DECLARATION DE PROJET POUR LA CRÉATION D'UN PARC D'IMMERSION

MISE EN COMPATIBILITÉ DU PLAN LOCAL D'URBANISME DE LA COMMUNE DE CHAILLOUÉ

NOTICE D'ENQUÊTE PUBLIQUE
(Pièces prévues à l'article R.123-8 du
Code de l'Environnement)

**Avis délibéré de la mission régionale d'autorité
environnementale (MRAe) de Normandie sur la
mise en compatibilité du plan local d'urbanisme de
la commune de Chailloué (61)
dans le cadre d'une déclaration de projet relative à la
création d'un parc de loisir dit
« d'immersion », dénommé Rustik**

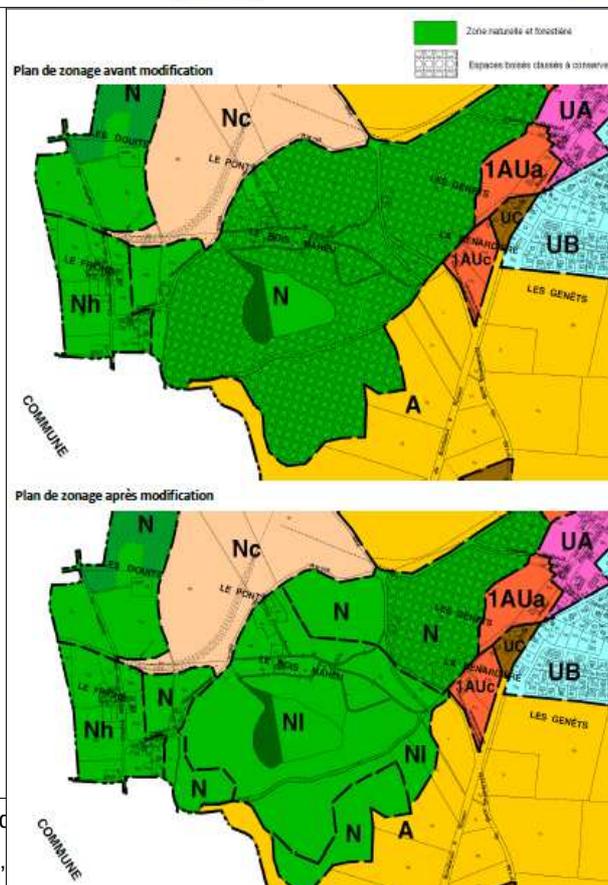
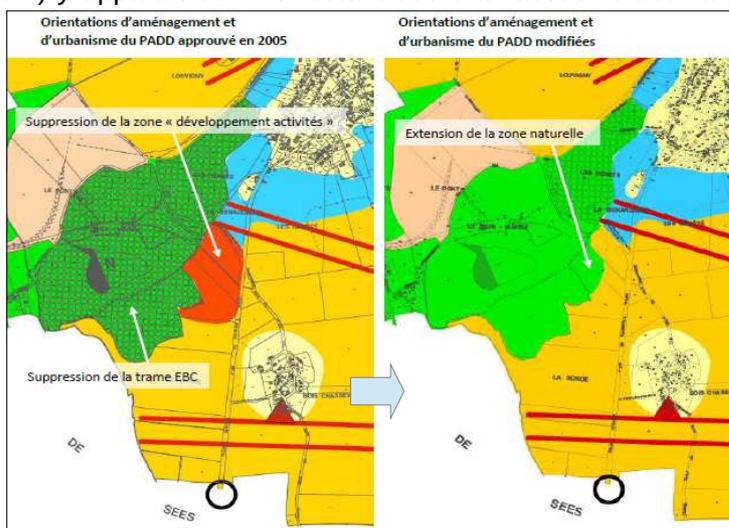
La réalisation du parc d'immersion Rustik nécessite la modification de plusieurs éléments du PLU en vigueur. Il convient en premier lieu de faire évoluer le projet d'aménagement et de développement durables (PADD), qui en l'état n'est pas compatible avec le projet envisagé. En effet, dans la cartographie des orientations générales du PADD :

– d'une part, le secteur concerné par le projet est identifié comme étant un espace boisé classé et une zone naturelle et forestière sans qu'il y soit autorisé d'aménagement particulier ;

– d'autre part, le secteur situé à l'est de la zone de projet entre l'espace boisé classé et la RD 438 (secteur d'implantation de la seconde aire de stationnement) y apparaît comme restant dédié à l'accueil d'activités économiques, alors que la zone « 2AUzc » correspondante a été supprimée du PLU lors de sa modification n°4.

Les modifications apportées au PADD se traduisent donc, sur la cartographie des orientations générales, par la suppression de la trame EBC avec extension de la zone naturelle sur le secteur (supprimé) de développement d'activités économiques, ainsi que dans les orientations écrites par la possibilité d'accueillir sur le site de l'ancienne carrière des activités de loisirs et touristiques « sans dénaturer le site ». Ces modifications apportées au PADD impliquent la suppression des principes d'aménagement du secteur de développement économique tels qu'ils étaient définis par les orientations d'aménagement et de programmation (document OAP) du PLU.
